DETERMINAZIONE DEL DIRIGENTE SERVIZIO VIA/VINCA 4 giugno 2024, n. 257

[ID VIP 8325] - Parco agro-fotovoltaico integrato con allevamento ovicaprino, su terreni con vincolo ZVN, come programma di riconversione temporanea e miglioramento biostrutturale dei suoli oggetto dell'intervento e delle falde sotterranee, finalizzato al recupero del loro valore agronomico, avente potenza pari a 49,912 MW combinato con sistema di accumulo di energia elettrica di 25MW, per una potenza complessiva ai fini della connessione pari a 75 MW nel comune di Manfredonia (FG), località "Panetteria del Conte". Istanza per il rilascio del Provvedimento di VIA statale ex art. 23 del D.lgs. n. 152/2006 e ss.mm. ii. Proponente: Lucky Wind S.p.A.

Relazione tecnica a supporto dell'istruttoria sul progetto
ID_VIP 8325

Tipologia di progetto: Agrivoltaico con allevamento integrato ovi-caprino
Potenza: 49,912 MW
Ubicazione: Manfredonia (Fg).
Proponente: Lucky Wind S.p.A.

Figura 1: inserimento delle p.Ile di progetto rispetto a impianti FER già esistenti.

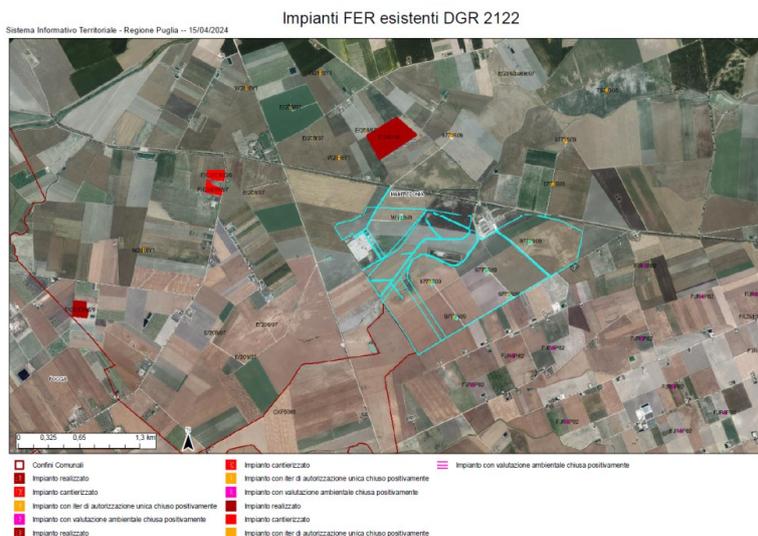
- risulta **interna ad impianti industriali e stabilimenti e racchiusa entro 500 metri dal medesimo impianto o stabilimento (lett. c ter 2)**. Nell'area di intervento ricade impianto eolico preesistente (Fig.1). Non si ritrova, nella documentazione disponibile, il certificato di destinazione urbanistica dei terreni.

Figura 2: are non idonee ex R.R. 24/2010 e superficie catastale di impianto

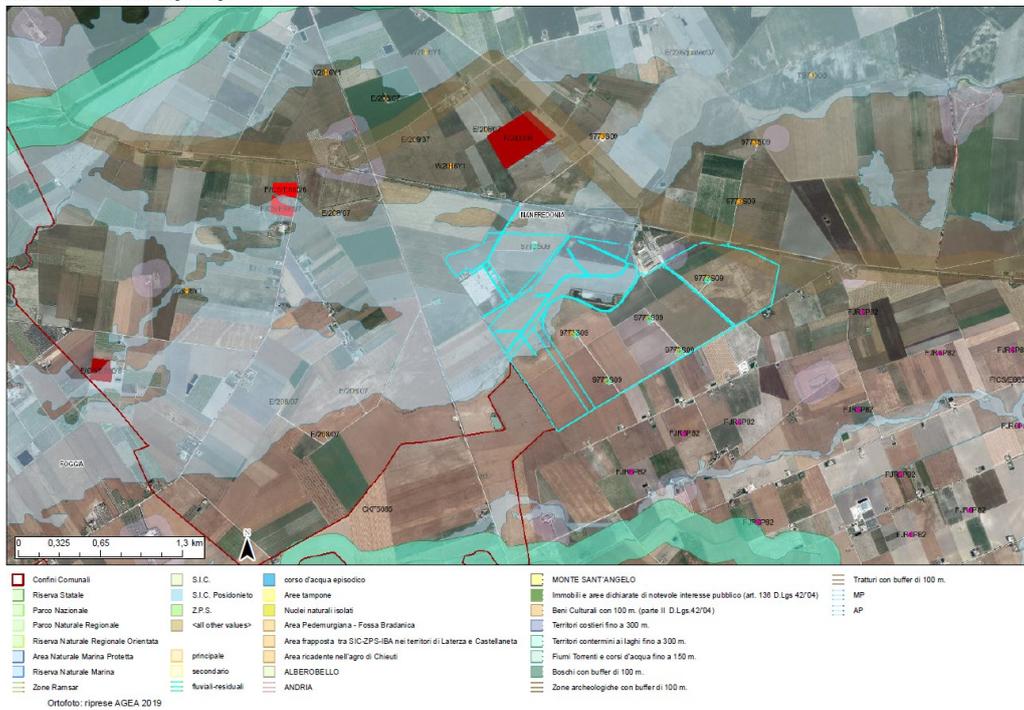
L'area effettiva dell'impianto proposto, intesa come superficie di installazione dei pannelli fotovoltaici (ridotta rispetto a quella catastale totale), sembra non ricadere tra quelle indicate come *non idonee* ai sensi del regolamento regionale n. 24 del 2010 (si vedano le successive fig.2, 3 e 4). I progettisti indicano che l'installazione dei pannelli **si mantiene esterna alle aree non idonee**.
